Sujet : Dossier PC 066 174 21 C0001 - St Féliu d'Avall

COMMUNE : Saint-Féliu d'Avall NATURE DE L'OPERATION : Centrale Photovoltaïque Lac des Bouzigues	Participants DDTM ➤ Alette Lapostole ➤ Clémentine Debat-Burkath
	Rédacteur ➤ Claire GAUTIER paysagiste conseil

ACCÈS BASSIN

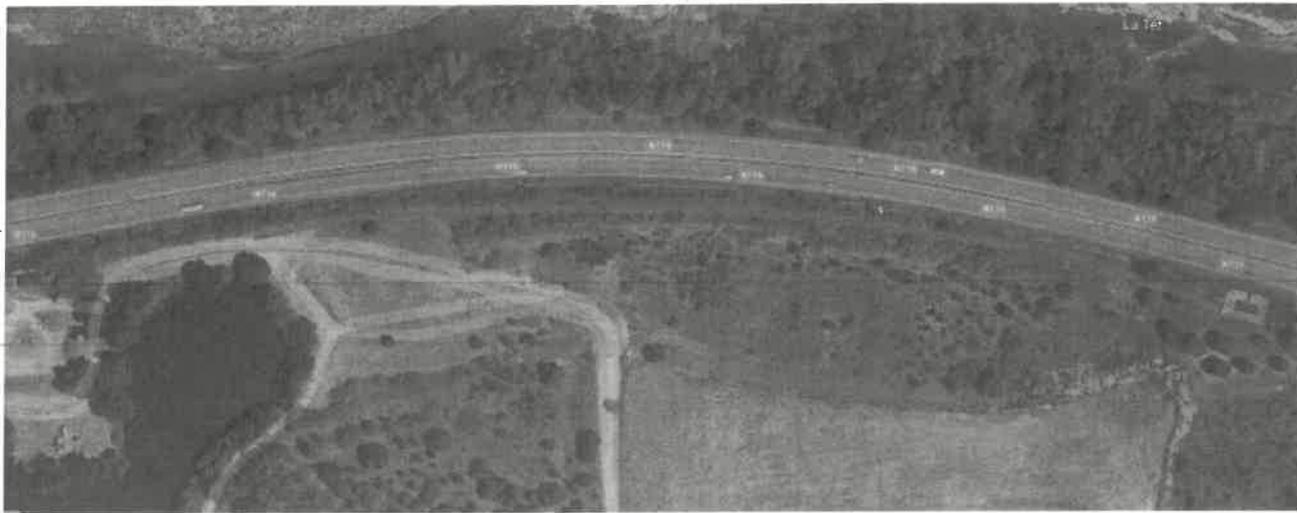
Il faudra que l'accès, par la desserte, au bassin de décantation situé en bordure de la RN116 soit conservé (plan en PJ).
